## パブリック・コメントに対する市の考え方

# 浜松市都市計画マスタープラン(案) に対するご意見ありがとうございました

市民の皆さんからの提出意見と  
その意見に対する市の考え方の公表

《修正内容》 P81 4 景観・歴史的風致 ○景観・歴史的風致方針図  
(修正前) (修正後)

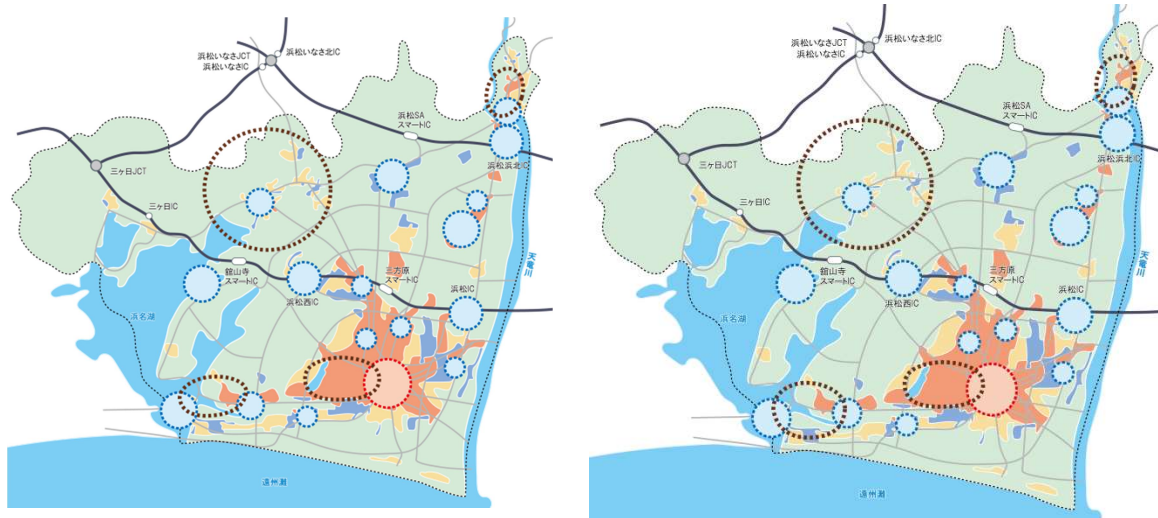
<b>提案 47</b>	81ページの地図で歴史的風致の形成地域に雄踏町付近が指定されているが、近くには大変重要な歴史資産が集積する旧東海道の舞阪宿が存在するので、そちらまで指定を拡大していただきたい。
------------------	--

**【市の考え方】 案の修正**

ご意見を踏まえ、ご指摘の拠点の範囲を旧東海道などを含むエリアに修正します。

《修正内容》 P123～127 1 各地域の構想図（拠点の線を太くするなど）  
 (修正前) (修正後)

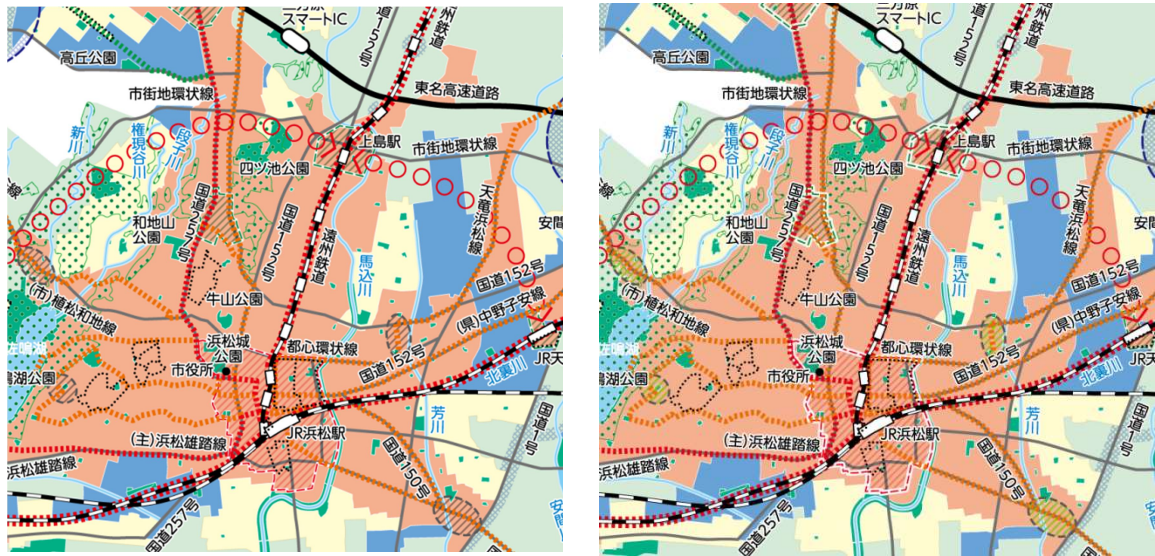
<b>提案 55</b>	<p>参考資料の各地域の構想図について、125 ページの地図がホームページでは横長になっているのに PDF では縦長になっており見にくいので、ホームページの横長に直していただきたい。</p> <p>都心、副都心、地域拠点のマーキングが歩いて暮らせる居住地のオレンジ色とかぶって、見えづらいのもう少しわかりやすいように、両者の配色を考え直していただきたい。</p> <p>工業・流通業務立地誘導地区の表記の色使いがわかりづらいので、もう少し判別しやすい配色に変更していただきたい。また、入野地区、雄踏地区の雄踏バイパスの沿線も工場・流通業務立地誘導地区に指定していただきたい。(利便性があり土地が多く存在するため)</p> <p>地区計画区域の表記がわかりづらいので、修正していただきたい。(特に都心など拠点との判別がしにくい)</p>
------------------	---

**【市の考え方】案の修正**

配色については、本編での使用色と整合を図ったものです。ご意見のとおり、見えづらい箇所については、線を太くするなど、見やすくなるよう修正します。

ホームページ上での表示については、策定後の公表時に改めて見やすいものとなるよう調整します。

また、工業・流通業務立地誘導地区は、広域自動車交通の利便性が高い地区に位置づけていることから、ご意見として承ります。
